所内常設直流電源設備（3系統目） 添付書類十 追補 I 技術的能力 1.14 比較表

| 柏崎刈羽 6, 7 号炉 (2022. 8. 26 提出) | 女川 2 号炉 適合性審査許可後完本 | 女川 2 号炉 設置変更許可申請書 ※変更箇所のみ記載 | 差異理由 |

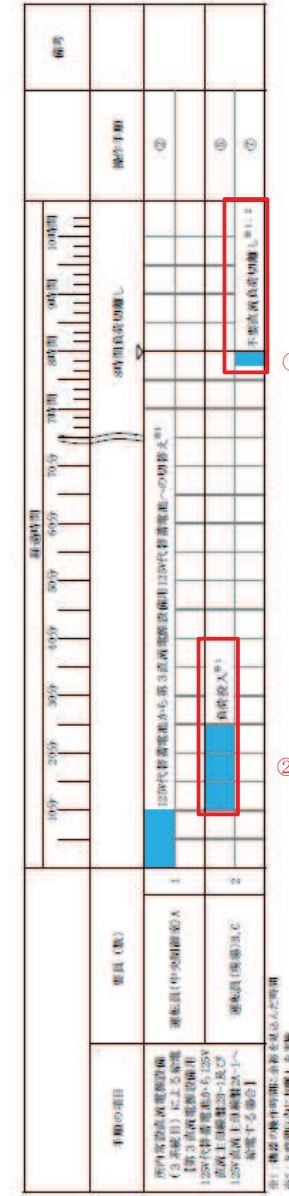
| 柏崎刈羽 6, 7号炉（2022. 8. 26 提出） | 女川 2号炉 適合性審査許可後完本 | 女川 2号炉 設置変更許可申請書 ※変更箇所のみ記載 | 差異理由 |
|-----------------------------|-------------------|-------------------------------|-----------------------------------|
| | | | <p>設計の相違 （女川固有の設備）</p> |

第 1.14-25 図 所内常設直流電源設備（3系統目）による給電（125V 系統）による給電タイムチャート

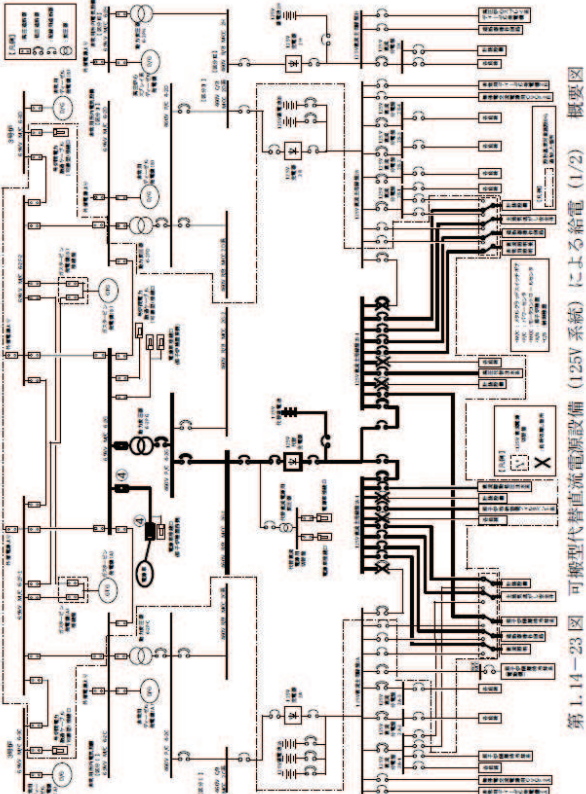
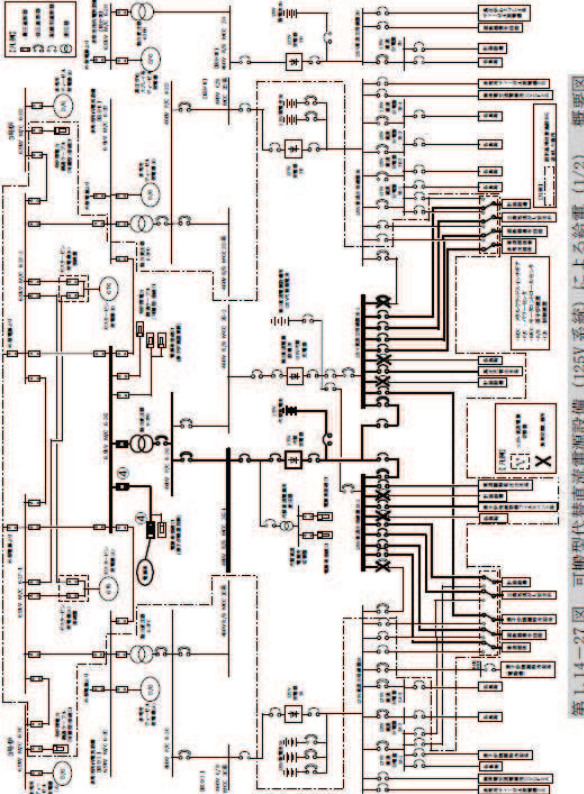
- ①
 運用の相違
 設計の相違
 （女川は給電開始から8時間以内に不要な負荷の切離しを行う。）
- ②
 運用の相違
 設計の相違
 （女川はDCLI運転に必要な負荷の投入を行う。）
